# 女川原子力発電所2号炉 竜巻影響評価の方針について

平成30年4月12日  
東北電力株式会社

## 審査における指摘事項（平成29年12月19日審査会合）

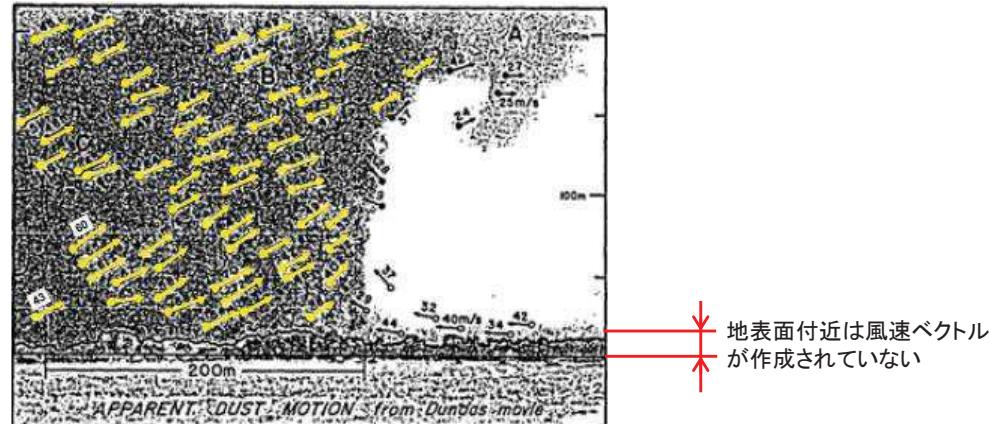
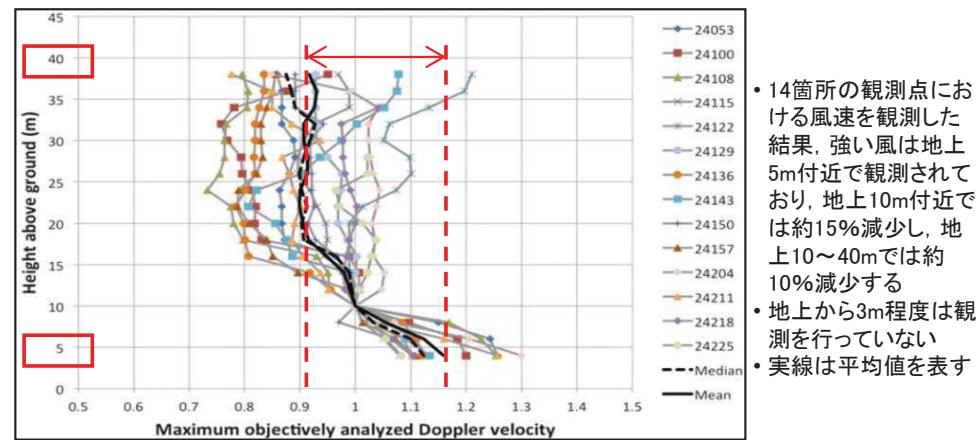
指摘事項① フジタモデルの評価において、モデルの特性に対する不確かさを考慮して、保守性を説明すること

- フジタモデルの特徴として流入層があるが、図2-1のとおり、モデル化においては地表面付近の領域に対し、必ずしも十分な分析がなされていない可能性がある(当社の飛散評価においては、地表面に近づくに従い風速が減少し地表面(高さ0m)では0m/sになるようモデル化)
- 当社の飛散評価においては、流入層高さを15mと設定しており、この流入層に対し感度解析を行った結果、表2-1に示すとおり、流入層が低い場合に、僅かではあるが評価結果を厳しく与えることを確認した
- 至近の研究報告(Kosiba and Wurman 2013<sup>※2</sup>)によると、図2-2に示すとおり、地上高さ約5mにおける風速は地上高さ約40mに比べて約25%大きな値が観測されたことが報告されている

⇒ モデルの不確かさを踏まえた検討を行い、保守性を確保した評価を行うこととした

図2-4 鋼製材の飛散評価(最大水平速度と初期高さの関係)

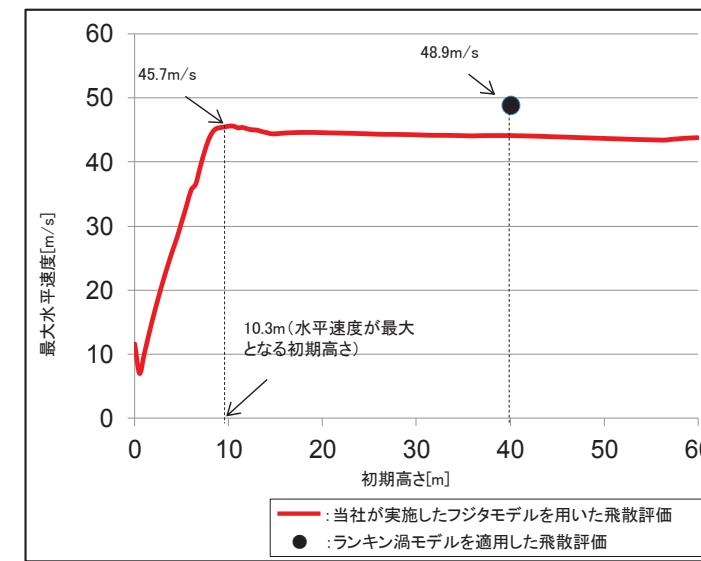
指摘事項② 設計飛来物の条件設定において、初期高さを地上0mとして飛散評価を実施しているが、初期高さの不確かさを考慮して妥当性を説明すること

- ・当社の飛散評価において、図2-4に示すように飛来物(鋼製材)の初期高さの感度解析を実施した結果、初期高さが飛散評価に大きく影響することを確認
- ・特に鋼製材については、竜巻の被害状況に対応する水平方向の速度が初期高さ10.3mの条件にて最大(45.7m/s)となることを確認

⇒設計飛来物の条件設定や施設影響評価に対する初期高さの考慮が必要と判断
